LE DEFFEND SOLAIRE ENERGIE

MEMOIRE EN REPONSE AUX OBSERVATIONS EMISES DANS L'AVIS DE L'AUTORITE ENVIRONNEMENTALE

Parc solaire Le Solaire Deffend Energie

Janvier 2022

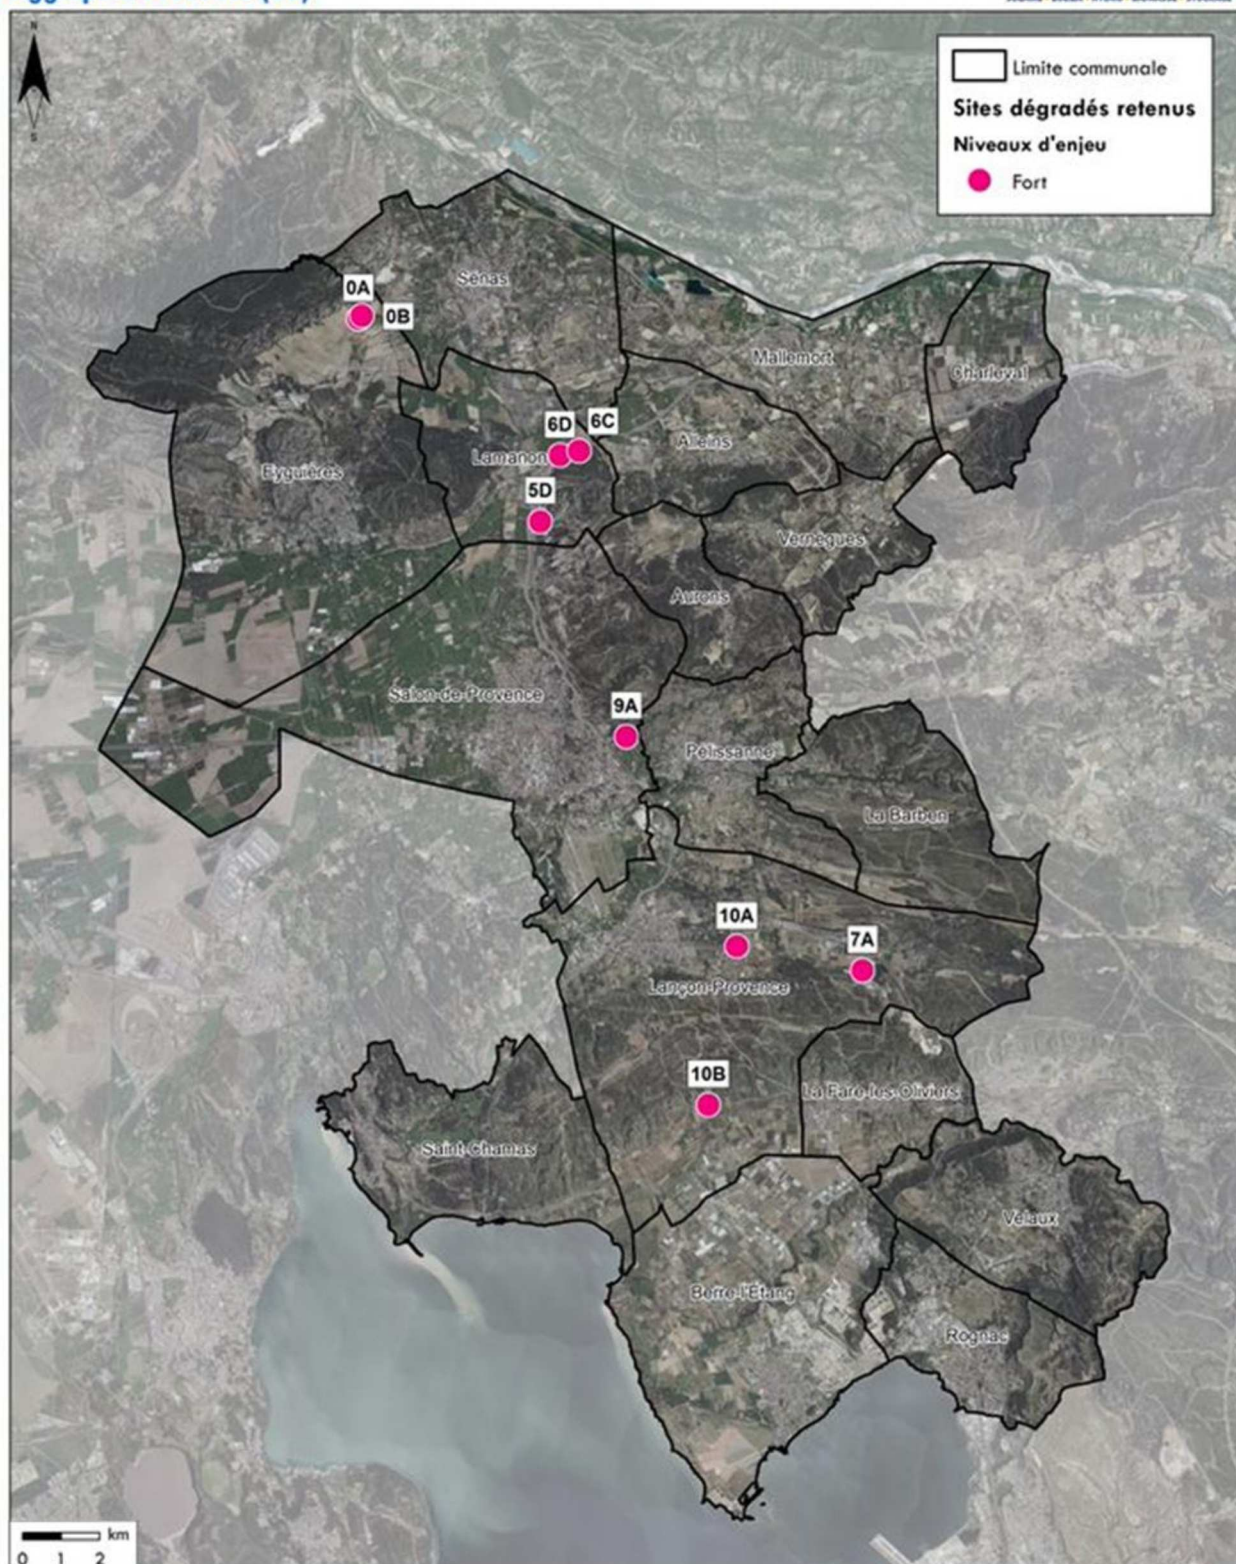
La MRAE indique que l'étude d'impact identifie onze « solutions de substitution raisonnables » [dix en réalité, cf. après] sur sept des dix-sept communes du SCoT et estime que l'étude ne permet pas de comprendre l'analyse comparative qui a abouti à ce résultat, et ce qui a permis, au regard des incidences sur l'environnement, d'aboutir au choix du site du Deffend à Lamanon.

Recommandation n°1 : Mieux justifier le choix du site proposé au regard de critères environnementaux et d'étudier des alternatives d'implantation sur des sites inoccupés.

Afin de justifier que le site du Deffend est le plus favorable au regard des critères environnementaux à l'échelle du SCoT, des alternatives d'implantation ont été étudiées sur les sept communes du SCoT ayant manifesté leur volonté de développer des parcs solaires dans leurs documents de planification. Il est important de rappeler que cette analyse prend dès le départ en compte les enjeux environnementaux car elle est ciblée sur des sites anthropisés et dégradés, sur lesquels les incidences sur l'environnement sont potentiellement de moindre impact. VOLTALIA s'attache autant que faire se peut à rechercher des sites anthropisés et dégradés, conformément aux recommandations du cadre régional pour le développement des projets photovoltaïques en PACA et de la Commission de Régulation de l'Energie (CRE), mais aussi au vu des objectifs fixés par le SRCAE.

L'identification de ces solutions de substitution raisonnables résulte donc de l'application des filtres suivants :

C'est ainsi que **huit** sites en plus de celui du Deffend ont été mis en évidence, tous en enjeux forts. Aucun site d'enjeux moindres n'est ressorti de l'analyse du fait de leur incompatibilité avec les critères précédents.

Localisation de la zone d'étude (en jaune) et du domaine vital de l'Aigle de Bonelli, avec les données attributaires du domaine vital concerné par le projet à l'analyse

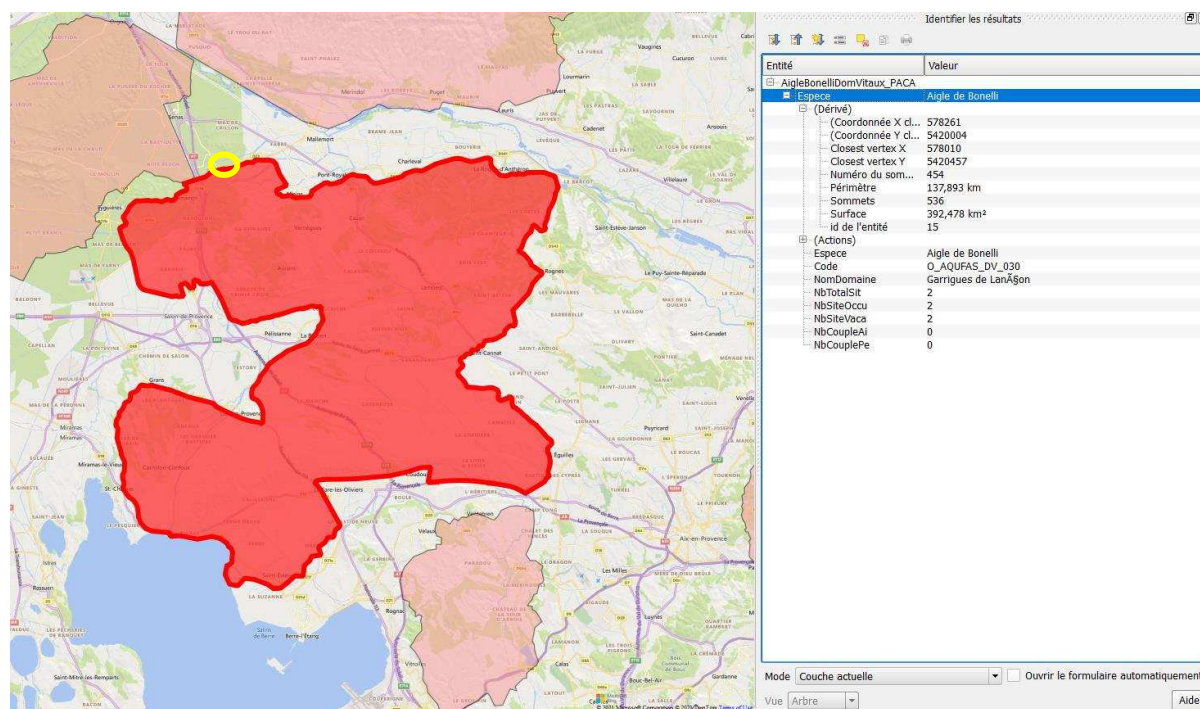
D'après la MRAe, le dossier n'évalue pas de manière précise les incidences brutes que le projet est susceptible d'avoir sur le domaine vital de l'Aigle de Bonelli et la zone de chasse de l'Aigle royal, résultant du cumul des effets avec l'ensemble des projets.

Recommandation n°3 : Evaluer (carte à l'appui) les incidences brutes que le projet est susceptible d'avoir sur le domaine vital de l'Aigle de Bonelli et la zone de chasse de l'Aigle royal, résultant du cumul des effets avec les autres projets réalisés, approuvés ou ayant fait l'objet d'une étude ou d'une évaluation d'incidence environnementale, et de proposer des mesures si nécessaire.

Concernant l'Aigle de Bonelli, il est fait état d'après le PNA, que le domaine vital concerné est celui des garrigues de Lançon, et qui abrite deux couples nicheurs sur une surface de 392 km² (cf. copie d'écran ci-dessous, la zone d'étude est identifiée en jaune). On peut donc estimer que chaque couple exploite environ la moitié de ce domaine vital, soit environ 196 km². La zone d'emprise du projet couvrant 7 ha, cela représente 0,03% du domaine vital du couple (et représente 0,01% de la surface totale de ce domaine vital). L'impact lié à la perte d'habitat est donc négligeable.

La zone d'implantation du projet étant fréquentée quotidiennement pour des activités cynégétiques (avec tirs de fusils réguliers tout au long de l'année) de dressage de chiens de chasse, aucune espèce-proie n'est présente dans les emprises. L'impact de la perte de ressource alimentaire est donc jugé nul.

L'impact lié à la perturbation d'individus lors de la phase de chantier est également jugé négligeable, compte tenu que la parcelle des emprises accueille actuellement une activité cynégétique très forte, et cela sur l'ensemble de l'année (zone de dressage de chiens de chasse, présence humaine répétée, tirs de fusils plusieurs fois par heure, etc.).

Ainsi, il est envisagé ici un impact jugé négligeable sur l'Aigle de Bonelli.

Localisation des projets pris en compte pour les effets cumulés et les territoires vitaux de l'Aigle de Bonelli

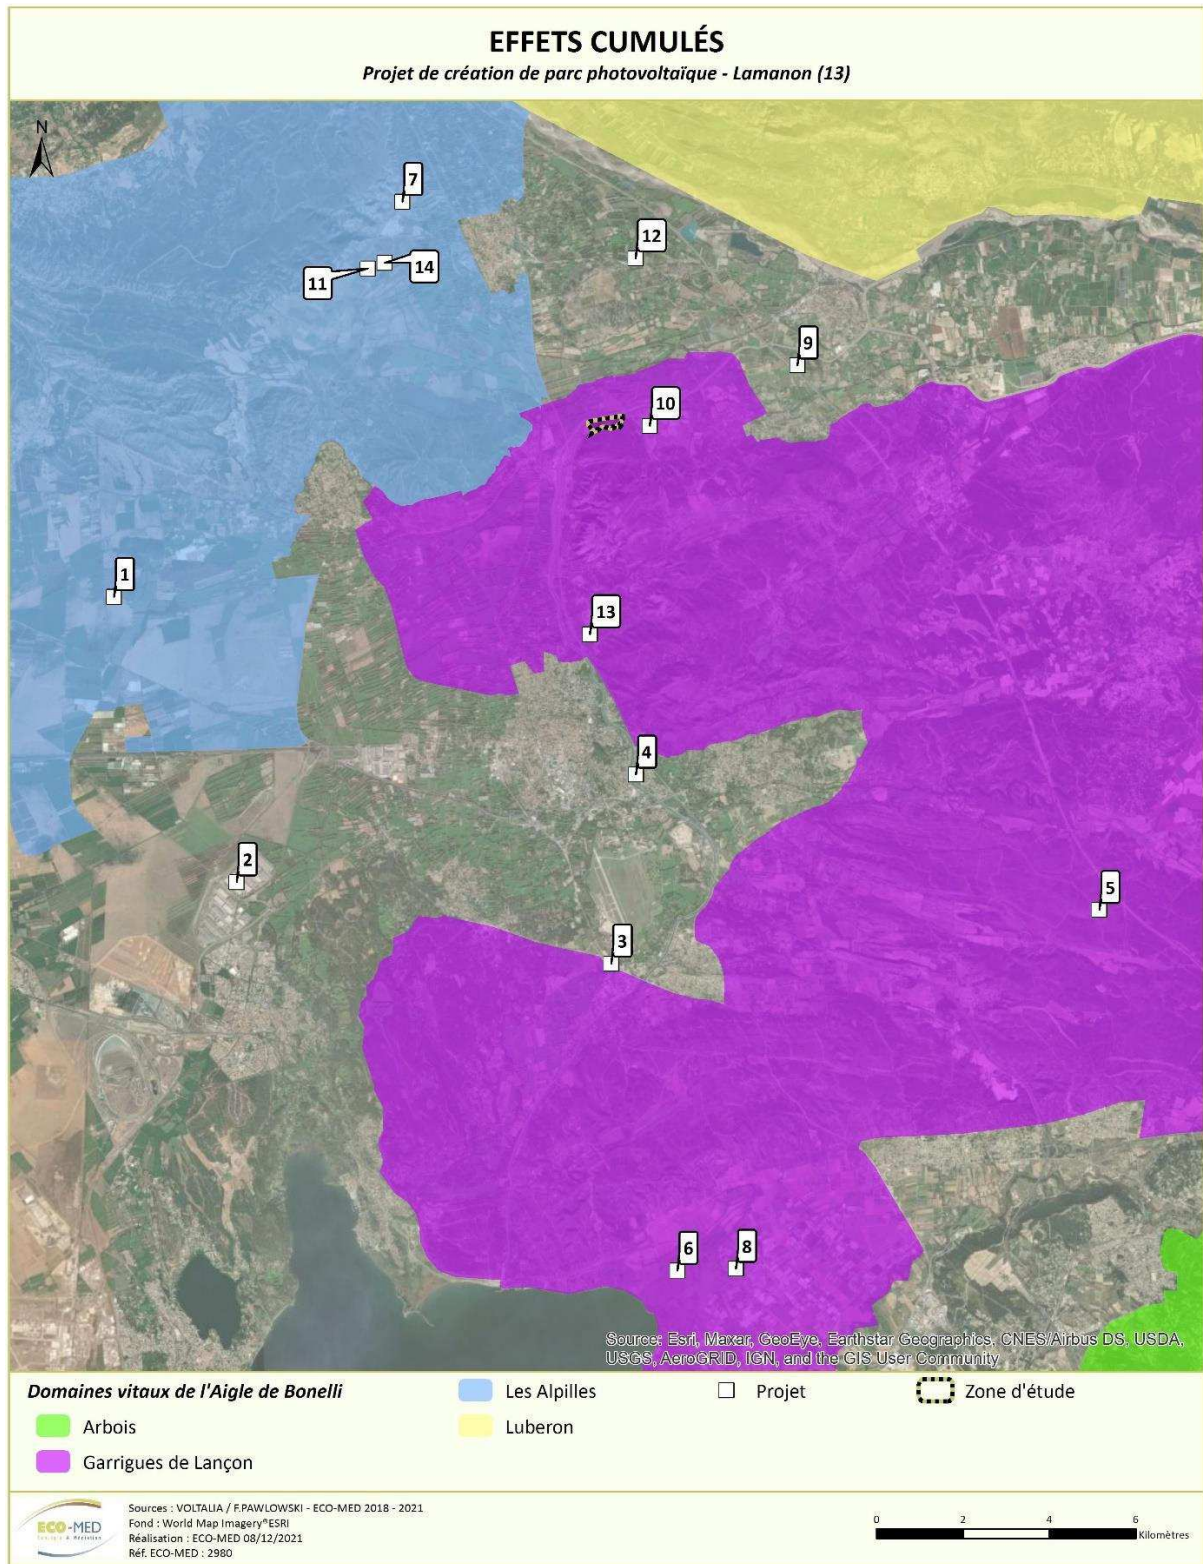
La MRAe estime que l'analyse ne prend pas en compte certains projets situés dans les communes limitrophes de Lamanon.

La MRAE précise que des projets n'ont pas été pris en compte :

Dans la carte présentée ci-après, les numéros de 1 à 10 font référence aux projets déjà pris en compte dans le VNEI (p. 234 et suivantes). Les numéros 11 à 14 font référence aux nouveaux projets demandés par la MRAE.

→ La carte suivante localise les différents projets pris en compte dans l'analyse des effets cumulés (à la fois ceux déjà pris en compte dans le VNEI et ceux ajoutés ci-dessus dans cette note), ainsi que les domaines vitaux identifiés dans le cadre du PNA Aigle de Bonelli.

Comme cela est visible, six projets concernent le domaine vital concerné par le projet. Un projet est construit et n'est plus à prendre en compte dans l'analyse (n°13), un projet a fait l'objet d'un avis tacite donc aucune information relative au milieu naturel n'est disponible (n°3) et un projet concerne des serres agricoles en milieu agricole intensif qui ne présente aucune naturalité (n°8). Ainsi, ces trois projets ne présentent pas d'effet cumulé.

Ainsi, seuls 3 projets sont retenus, le n°5 (carrière à La Barben), le n°6 (PV à Font-de-Leu) et le n°10 (PV Alleins). Toutefois, ce dernier projet étant déjà construit, il ne devrait normalement pas être pris en compte dans l'analyse des effets cumulés, mais étant porté par le même Maître d'Ouvrage, il est tout de même, et cela à titre exceptionnel et dérogatoire à la législation, intégré à l'analyse. Ces 3 sites ont été analysés dans le VNEI, et aucun complément n'est à ajouter ici. Pour rappel, les conclusions du VNEI :

Quatre projets concernent le domaine vital voisin, celui des Alpilles. Les projets n°1 et n°7 ont été analysés dans le VNEI, et aucun complément n'est à ajouter ici. Les projets 11 et 14, ajoutés ci-avant, vont impacter le couple nicheur d'Aigle de Bonelli d'Orgon, qui n'exploite que le massif des Alpilles et la plaine agricole de Sénas pour s'alimenter, et ne s'éloigne pas autant de son site de reproduction pour venir exploiter le secteur de la zone d'étude. Ainsi, aucun effet cumulé n'est à retenir avec ces projets situés au sein du domaine vital voisin des Alpilles.

A noter que quatre projets (n°2, 4, 9 et 12) sont situés en dehors des domaines vitaux identifiés et n'auront pas d'impacts ni d'effet cumulés sur ceux-ci.
